栾川山水文苑项目售楼部室内精装修工程施工合同结算汇总表

合同编号：LCS2-JP-012

图纸会审记录

工程名称	栾川山水文苑售楼部精装修施工工程		
建设单位	栾川县浩德颐康文旅有限公司		
监理单位	建基工程咨询有限公司		
设计单位	苏州金螳螂建筑装饰工程有限公司		
施工 (分包) 单位	洛阳百艺建筑装饰工程有限公司		
会审地点	栾川项目部一楼会议室		
会审时间			
会审内容共计	页	项条款 (其中: 建筑	条, 结构
		条, 安装	条)
参加单位及参加人员	建设单位 (章)	设计单位 (章)	
	参加人员	参加人员

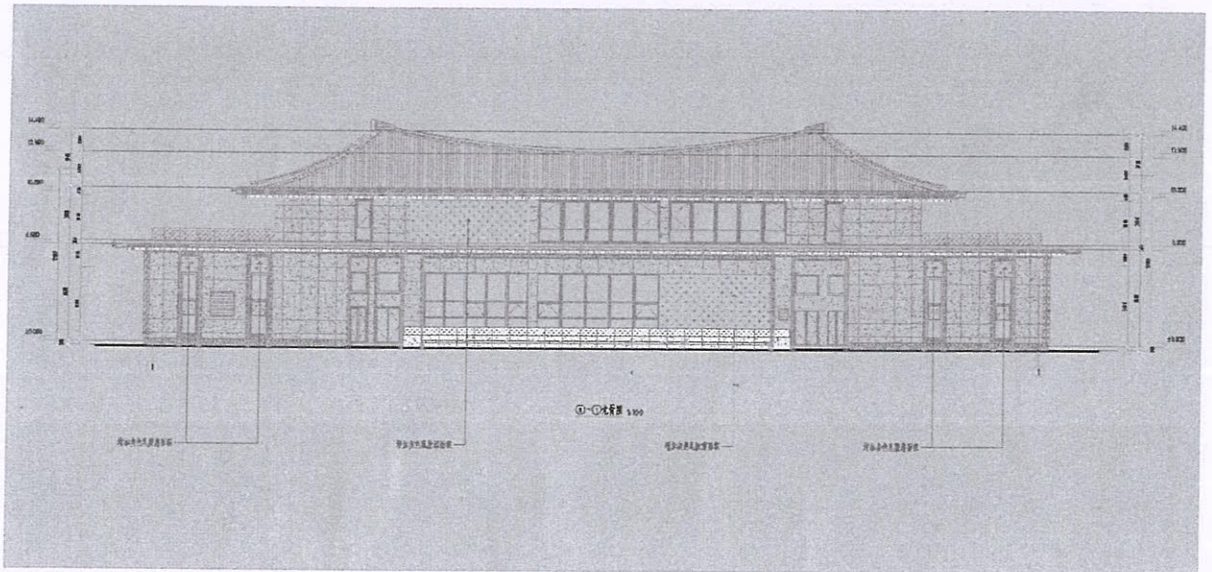
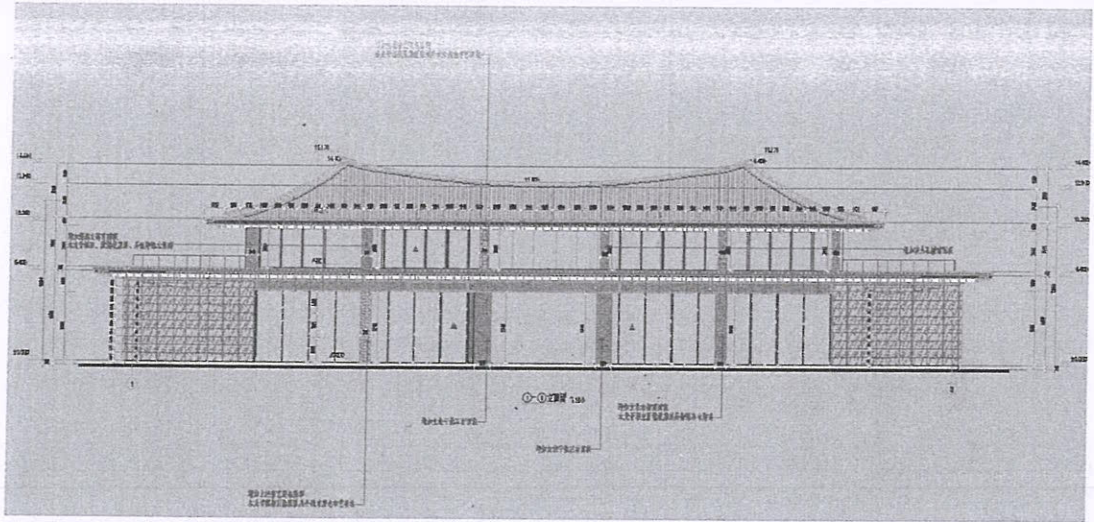
二、问: 室外售楼部北侧电梯间外立面、玻璃幕墙内侧墙面及立柱, 施工图纸及清单未有施工项目及做法, 现需要明确做法的项目有: 一层 A 轴 3#、4#、5#、6# 共四根立柱, 图纸及清单中未明确施工做法, 请明确施工做法? (此部分未在原设计文件及施工合同范围内)

答: 为使售楼部装饰面内外统一、确保完工后保持形象及档次, 玻璃幕墙内侧墙面大楼南侧墙面做法为:

1. 一层 A 轴 4#、5# 两根立柱做干挂石材墙面增加面积为 $5 * 1.05 * 2 = 10.5m^2$ 。
2. 一层 A 轴 3# 一根立柱做米黄色硬包材质增加面积为 $0.75 * 5 = 3.75m^2$ 。
3. 一层 A 轴 6# 一根立柱做烤漆木饰面增加面积为 $0.8 * 5 = 4m^2$ 。

售楼部北侧玻璃幕墙内侧墙面做法为: 深灰色外墙乳胶漆增加面积为 $5 * 4.47 = 22.35m^2$ 。

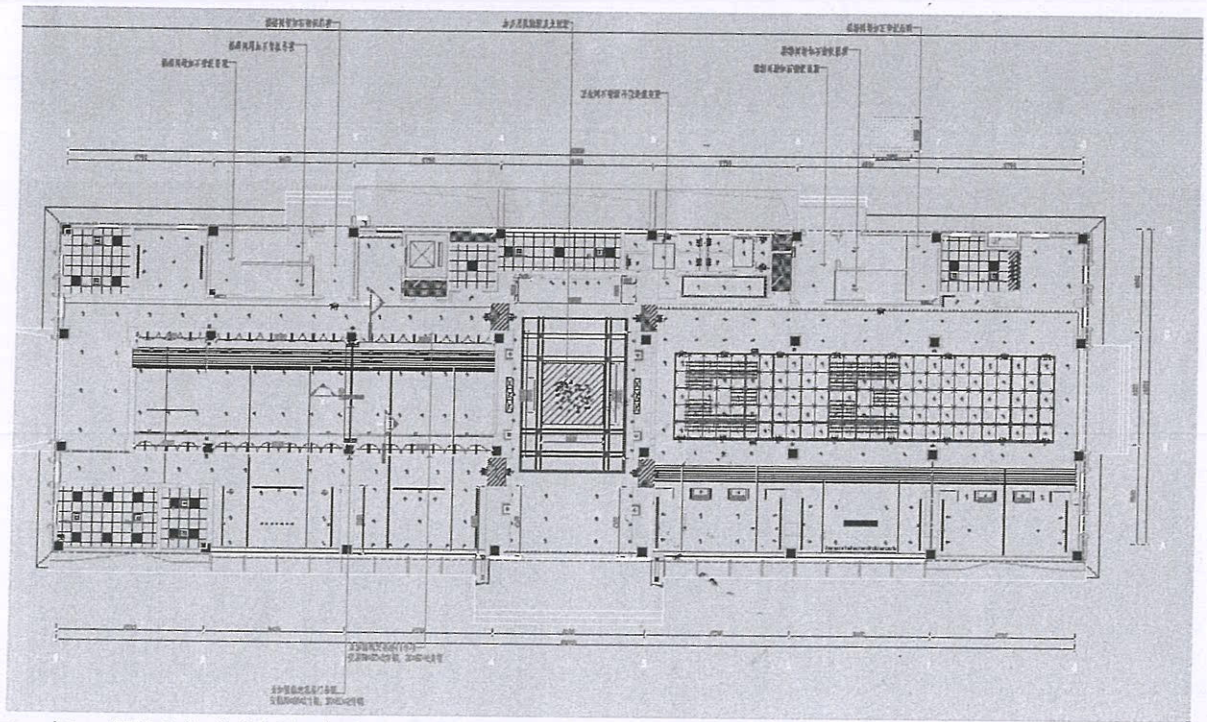
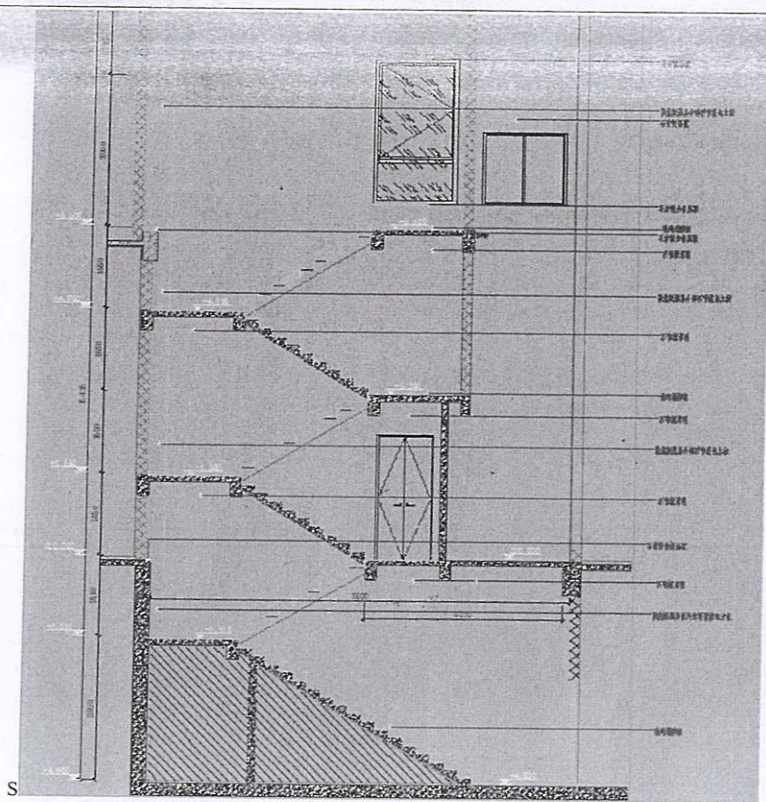
三、问：东西侧楼梯间墙面与局部顶面有消防立柱及管线裸露墙外设计图纸及工程清单显示为原顶乳胶漆，如按此做法施工顶面管线及消防管道均为裸露状态影响美观是否按原方案施工，如不是安何种方案？图纸中未明确楼梯间窗台及转向平台建筑圈梁台面处施工做法，另墙面消防立柱图纸清单均未有施工做法请明确施工做法？（此部分未在原设计文件及施工合同范围内）

答：售楼部东西侧楼梯间消防墙面立管及管线做法为：

1. 兔宝宝牌多层板基层，外饰龙牌防潮石膏板，增加面积为 $[(0.46+0.3)*2.77+(0.4+0.7)*4.9+(0.4+1.22)*2.85+(0.3+0.47)*2.23]*2=27.66m^2$ 。
2. 楼梯间窗台及转向平台建筑圈梁台面做 ST-03 石材压顶增加面积为 $(0.16*1.2+0.2*4.08+0.36*3.4+0.09*1.18+0.12*3.1+0.1*3.16)*2=6.05m^2$ 。
3. 楼梯间顶部考虑售楼部整体美观度做龙牌 60 主骨 50 副骨轻钢龙骨龙牌石膏板吊顶增加面积为 $(1.4*0.63+3.87*2.33+1.75*1.8+3.88*1.65+1.8*3.7+3.8*6.3+3.8*1.8+3.77*1.79-0.4*0.7-0.48*0.3*2)*2=126.14m^2$ 。

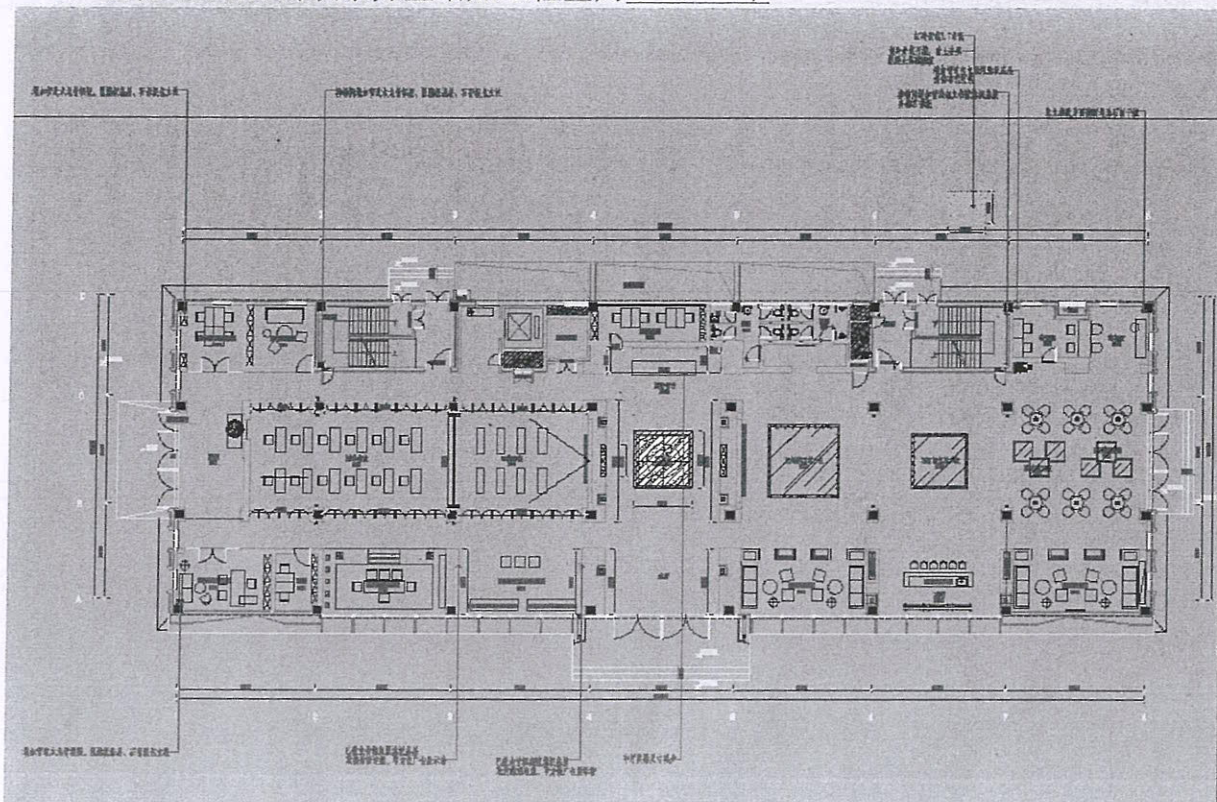
四、问：图纸中未设计消防水泵结合器水井，施工由谁进行，施工方案为何？（此部分未在原设计文件及施工合同范围内）

答：消防水泵结合器水井设置于售楼部东楼梯间室外消防水管交汇处，由内装施工完成，施工方案为：

1. 水井基坑开挖增加工程量为 $2*2.5*1.7=8.5\text{ m}^3$
2. 150mm 厚碎石垫层增加工程量为 $2*2.5*0.15=0.75\text{ m}^3$
3. 100 厚 C10 混凝土垫层增加工程量为 $2*2.5*0.1=0.5\text{ m}^3$
4. 红砖水泥砂浆砌筑消防水泵结合器水井增加工程量为 $(2+2.5-0.48) * 2*1.4*0.24=2.7\text{ m}^3$

5. c20 钢筋水泥混凝土盖板增加工程量为 $2*2.5*0.15=0.75m^3$

6. 直径 700mm 铸铁水井盖增加工程量为 1 个

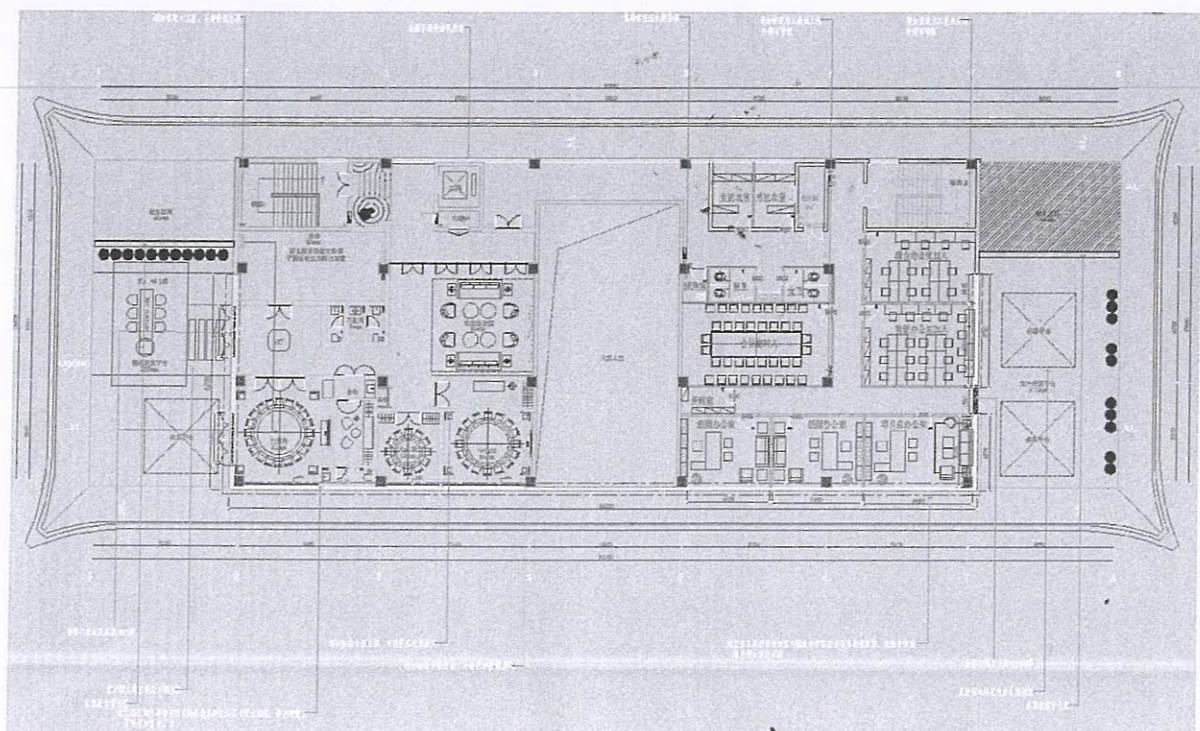
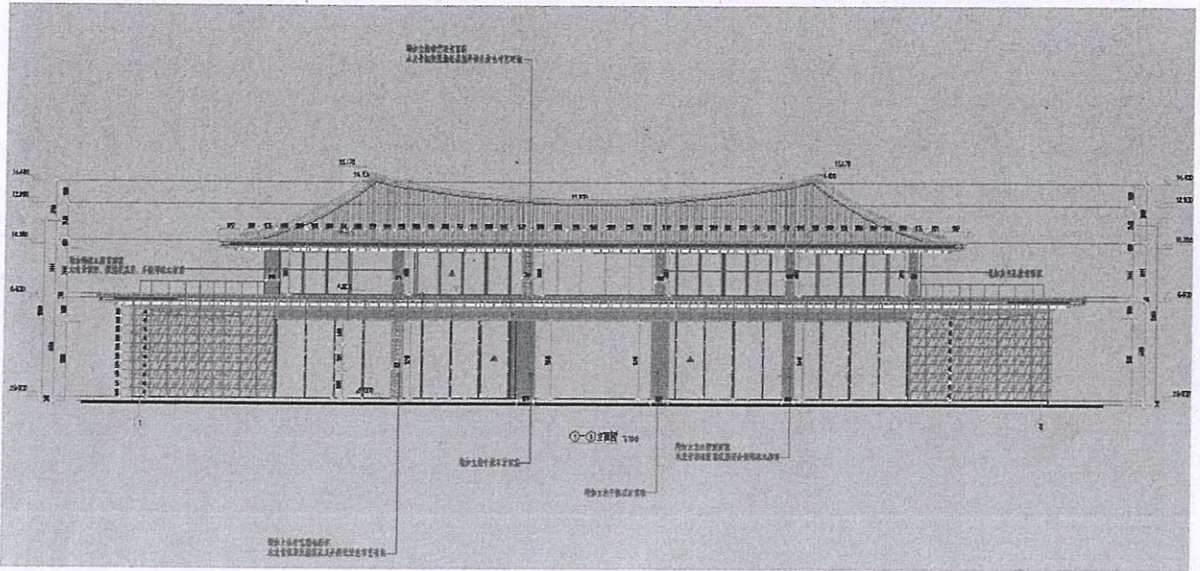
五、问：图纸中未显示二层办公区（会议室内及配电间旁过道）消防箱突出原墙面产生落差的处理做法，如需处理消防箱施工方案为何？图纸中未显示二层办公区保洁室一根排水管道裸露墙外施工办法，需明确？（此部分未在原设计文件及施工合同范围内）

答：1. 二层办公区会议室及配电间旁走廊消防箱做法应为：龙骨框架，阻燃板基层，石膏板面层增加面积为 $3.1*1.1+1.02*3.1=6.57m^2$ 。

2. 保洁室包下水立管工艺做法为：青砖水泥砂浆粉刷增加面积为 $0.5*3.1*0.06=0.093m^3$ 。

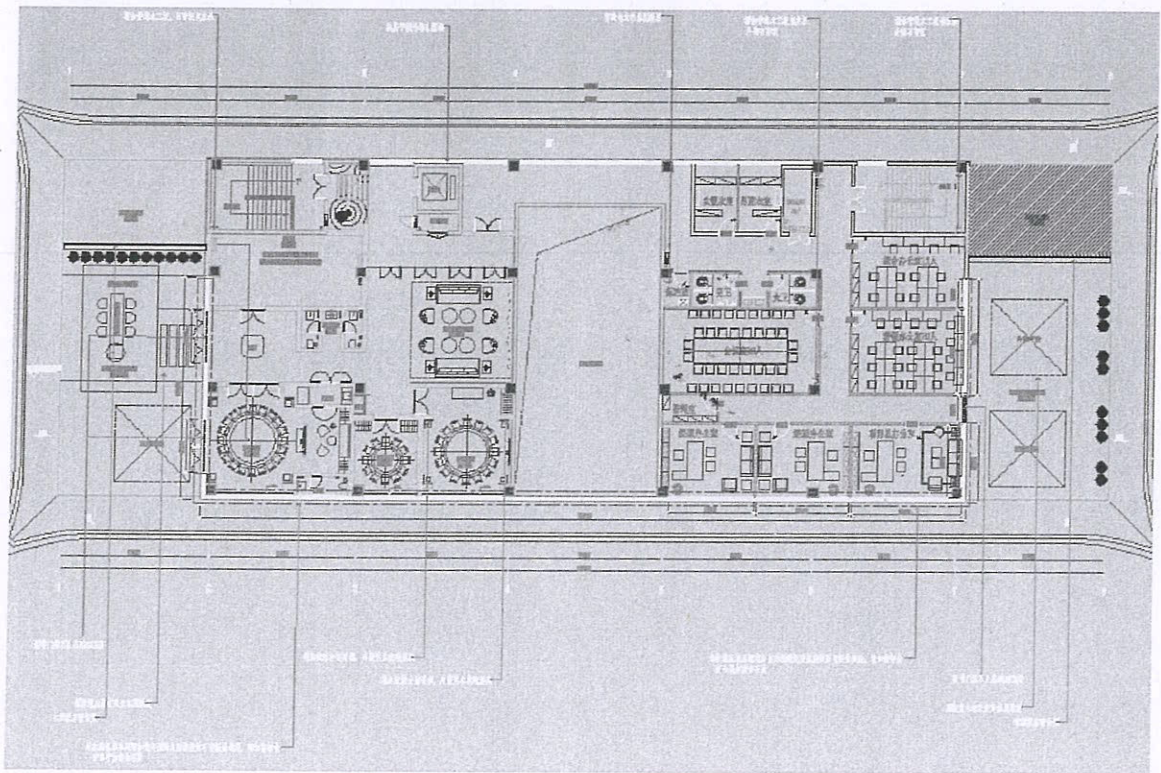
七、问：二楼东西休闲平台图纸中露台入户门口地面铺贴为普通过门石铺贴常规高度只比室内高 2 公分，是否需要考虑露台雨水回流倒灌室内问题？

答：二楼休闲平台与室内入户门处需浇筑混凝土门槛石基础 10 公分高增加工程量为 $1.61*0.25*0.12+3.1*0.35*0.075+3.06*0.35*0.075=0.21m^3$ 。

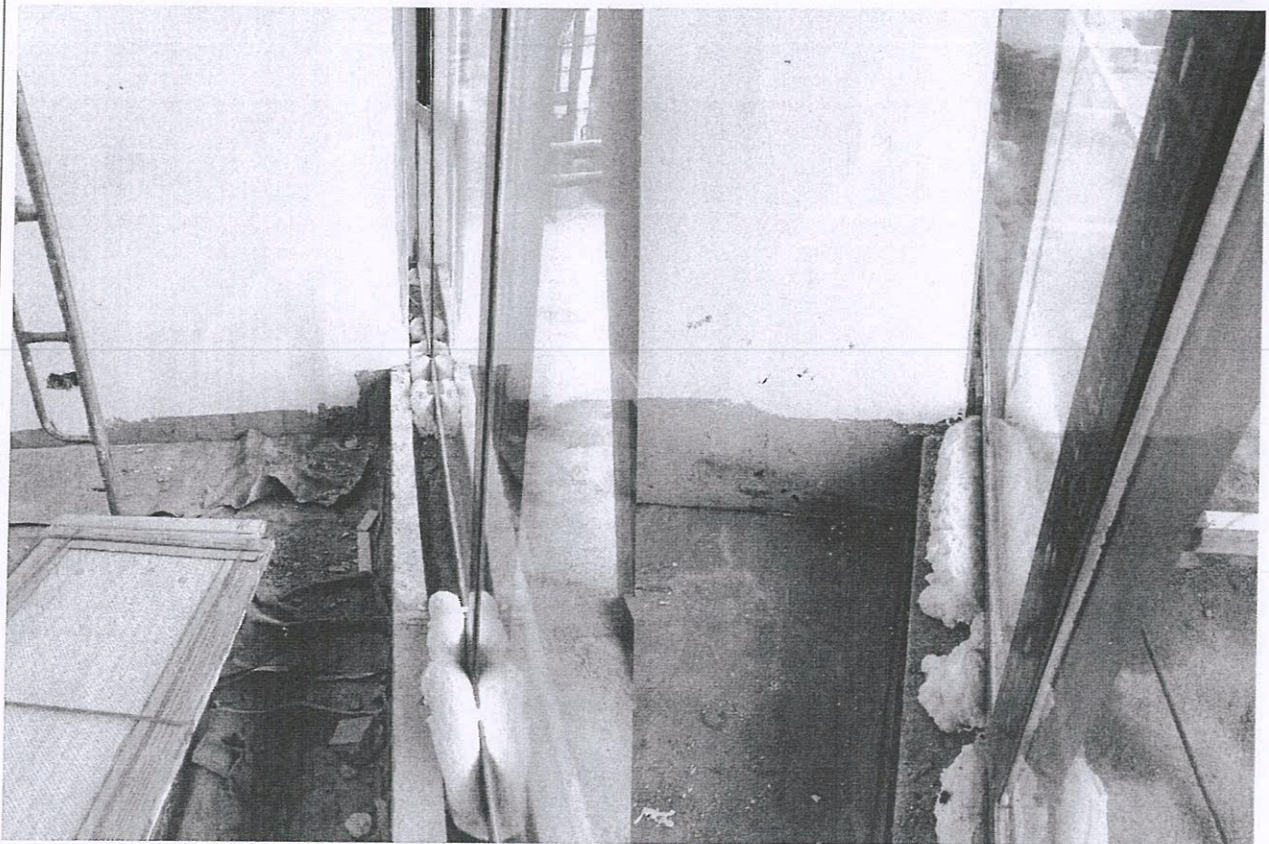
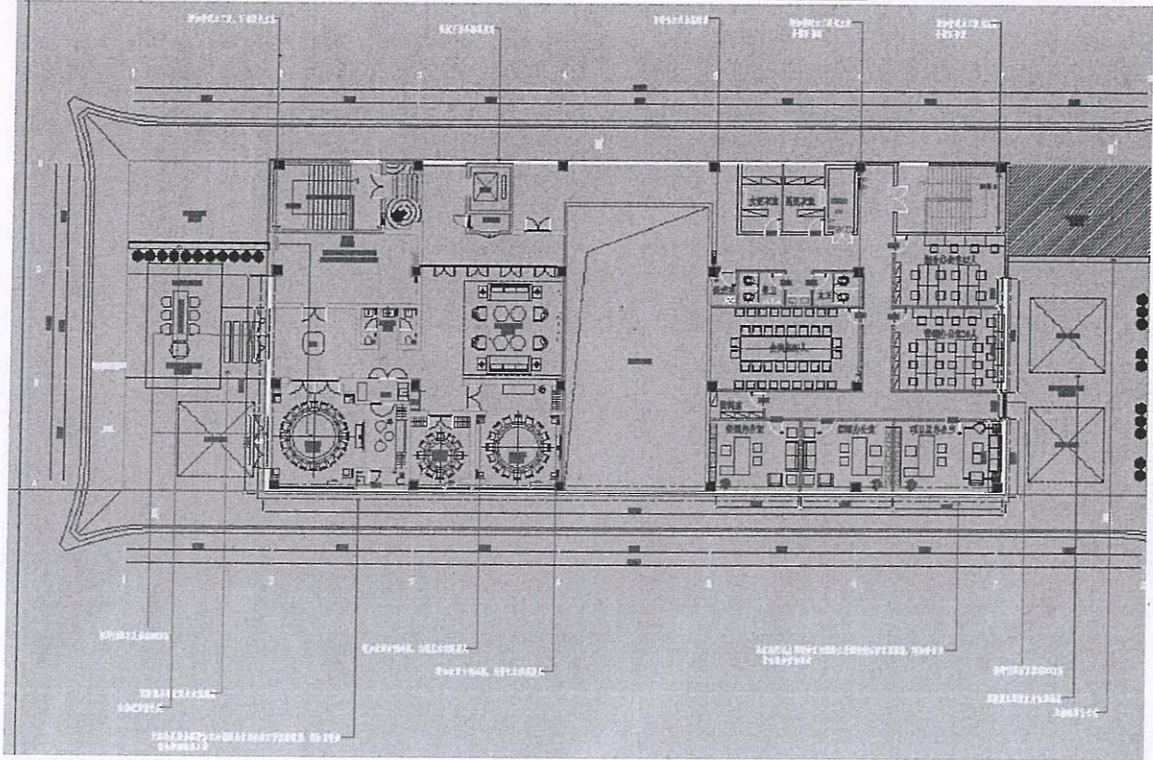
八、问：原施工图图纸二层办公区未明确窗台面做法，需明确窗台做法？（此部分未在原设计文件及施工合同范围内）

答：为保证办公室室内整洁美观，办公室窗台台面使用 ST-03 石材制作窗台增加面积为 $5*0.15+5.94*0.145+3.6*0.17+1.18*0.2+6*0.2+(1.87+3)*0.2=4.63m^2$ 。

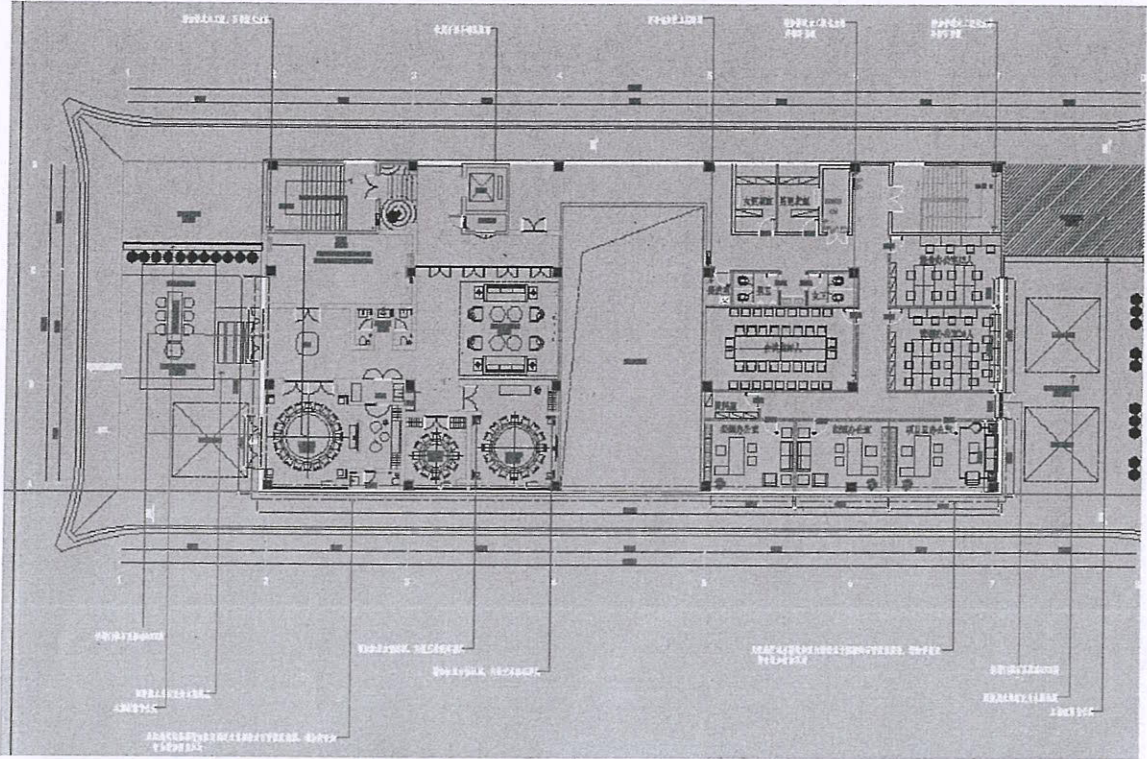
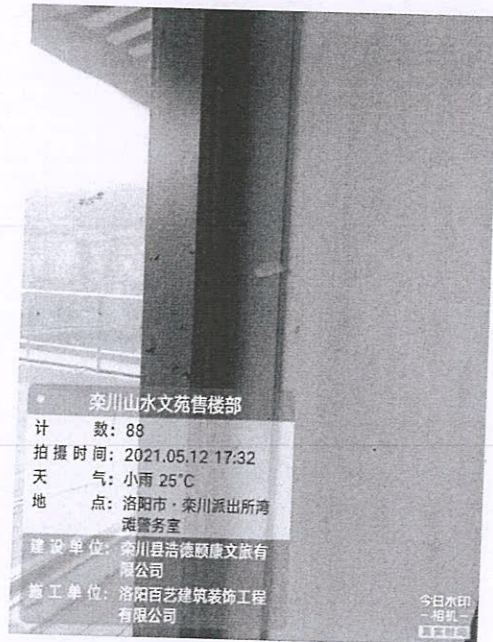
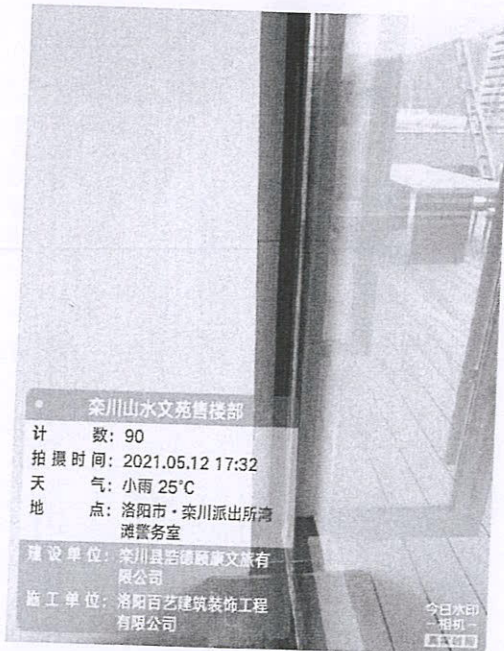
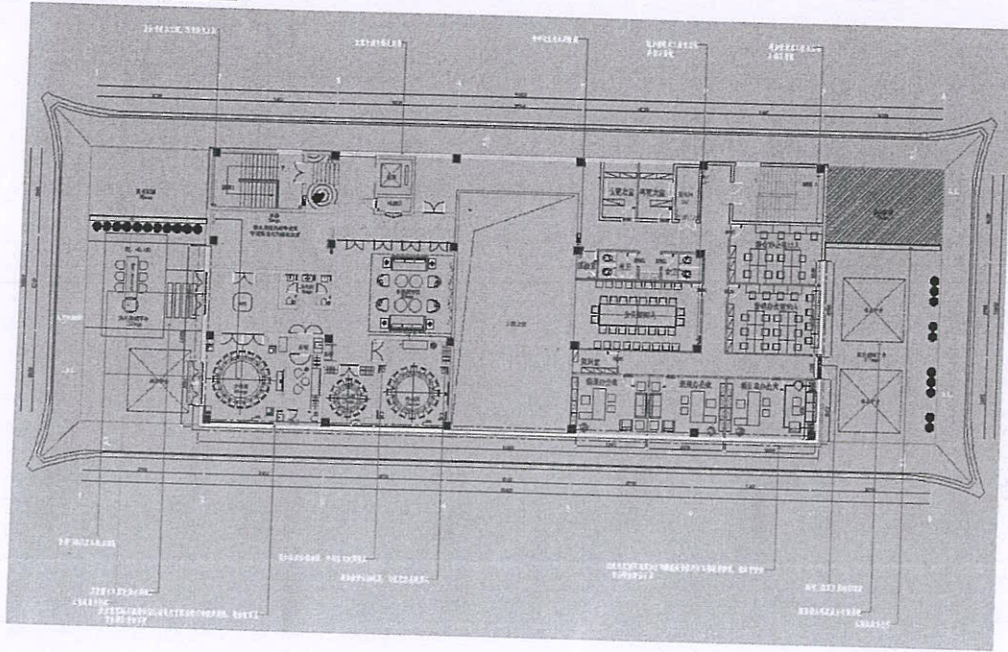
九、问：原施工图图纸二层东西露台地板通铺，实际北侧为设备存放处，是否按原图纸施工？（此部分未在原设计文件及施工合同范围内）

答：为保证二层露台美观，不对二层东西露台休闲区域产生影响，增加木塑地板制作长靠背椅。现场所有露台塑木地板工程量为：西露台： $12 \times 8.1 + (12 + 8.1) \times 0.2 + 1.53 \times 8.1 = 113.61 \text{m}^2$ ，东露台面积： $12.9 \times 8.1 + (12.9 + 8.1) \times 0.2 + 1.56 \times 8.1 = 121.33 \text{m}^2$ 。合计 234.94m^2

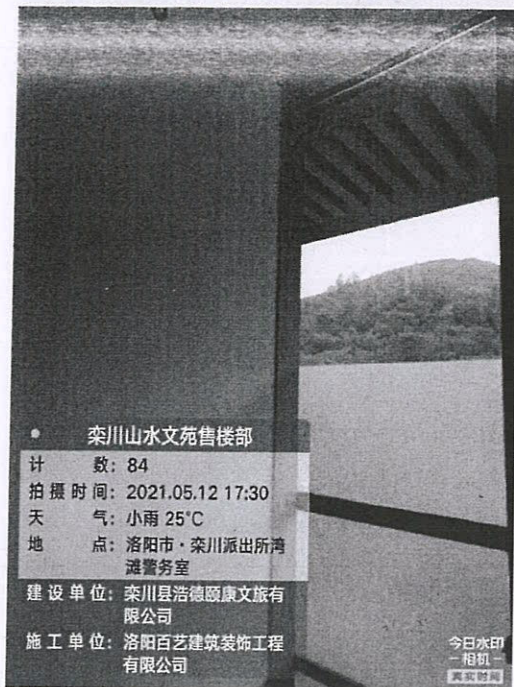
十、问：二层办公区及包间窗户与吊顶收口做法施工图纸未明确，实际情况与施工图纸差异过大，需明确施工做法？图纸中未明确玻璃幕墙与室内建筑墙体交汇处缝隙处理办法？（此部分未在原设计文件及施工合同范围内）

答：精装内墙端与幕墙之间缝隙做法，二次深化设计如下：

1、玻璃幕墙及室内建筑墙体交汇处缝隙做法：为密闭办公区域空间，由窗台石材台面至窗帘盒底面或由地面至门梁底部增加龙骨框架封石膏板条做乳胶漆工艺增加面积为 $2.7*0.13*13=4.563 \text{ m}^2$ 。
